ÀO PRESIDENTE DA COMISSÃO PERMANENTE DE LICITAÇÃO DA UNIVERSIDADE FEDERAL DOS VALES DO JEQUITINHONHA E MUCURI - UFVJM

A ALCANCE ENGENHARIA E CONSTRUÇÃO LTDA, pessoa jurídica inscrita sob o CNPJ nº 20.501.854/0001-69, com sede à Rua Teodolino Pereira, nº 74, bairro Grão Pará, Teófilo Otoni/MG, neste ato representada pelo Engenheiro Carlos Vieira Coutinho CREA-MG 148.671/D, não se conformando com os esclarecimentos prestados quanto aos questionamentos formulados em relação à CONCORRÊNCIA 019/2013, vem, tempestivamente, apresentar IMPUGNAÇÃO AO EDITAL pelos seguintes fatos e fundamentos:

Trata-se de concorrência cujo objeto é a contratação de empresa especializada para realização de obra de construção do prédio de salas de aula – Campus de Unaó da UFVJM – sob o regime de empreitada por preço unitário.

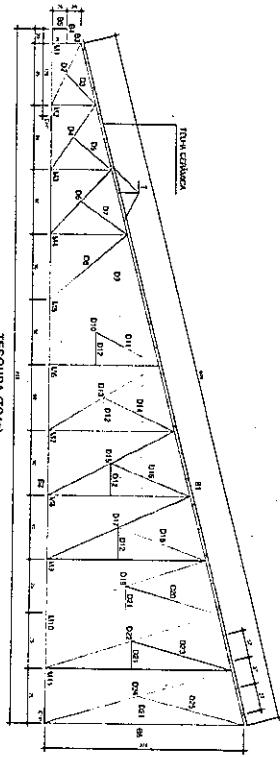
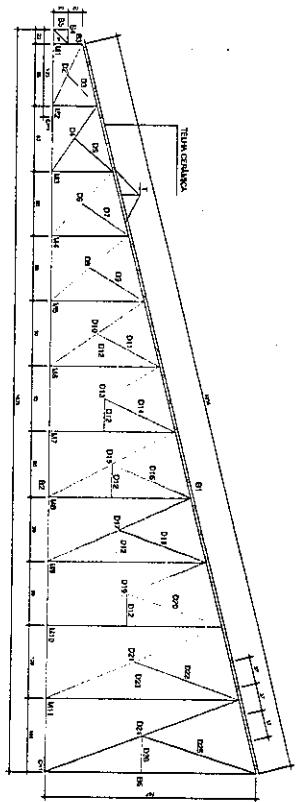
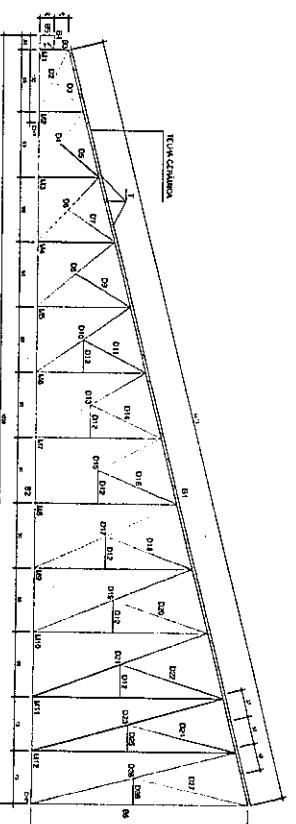
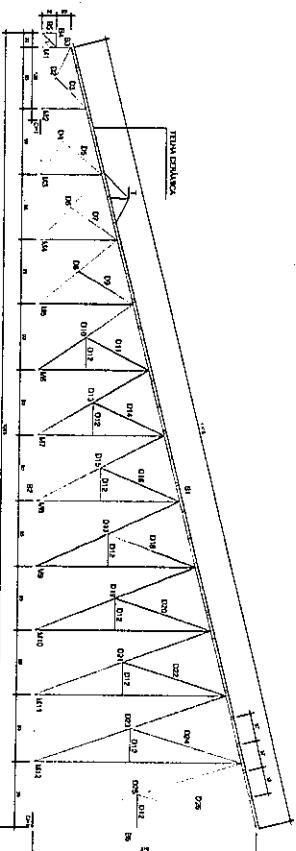
Por outro lado, se for levarmos em consideração o Projeto de Estrutura Metálica – Cobertura correspondente às pranchas 02/07, 03/07, 04/07, 05/07 e 06/07 que, por sua vez, fornecem uma relação de materiais e quantitativos, uma vez somados o peso total de todas as tabelas (ver pranchas anexo) o quantitativo de aço previsto e necessário à execução corresponde à 54.975kg (cinquenta e quatro mil novecentos e setenta e cinco quilos).

Logo, desde já se nota uma diferença existente entre o quantitativo exigido pelo projeto fornecido e planilha licitada equivalente à 34.636kg (trinta e quatro mil seiscentos e trinta e seis quilos).

Portanto, depreende-se que levando-se em consideração a relação de materiais e quantitativos previstos pelo projeto e aquele contemplado em planilha após a adequação da área, ainda assim resultaria em um déficit

equivalente à 25.003,85kg, que não seria remunerado, evidenciando falha grave da composição de custos elaborada pela Administração.

Isto posto, sugerimos que a composição atual do item 8.1 seja substituída pelo seguinte código do SETOP (tabela de referencia de preços), na medida em que a composição ora sugerida prevê a maior parte dos custos incorridos quando da execução do serviço, principalmente diante da alta complexibilidade do projeto fornecido, dotado com variados vãos e alturas de treliças e tesouras, tendo como unidade quilogramas no lugar de metro quadrado, formato que melhor se amoldaria ao regime de empreitada por preço unitário, como é o caso:

EST-003	ESTRUTURA METÁLICA		
EST-MET-005	FORNECIMENTO, FABRICAÇÃO, TRANSPORTE E MONTAGEM DE ESTRUTURA METÁLICA EM PERFIS LAMINADOS	KG	10,82
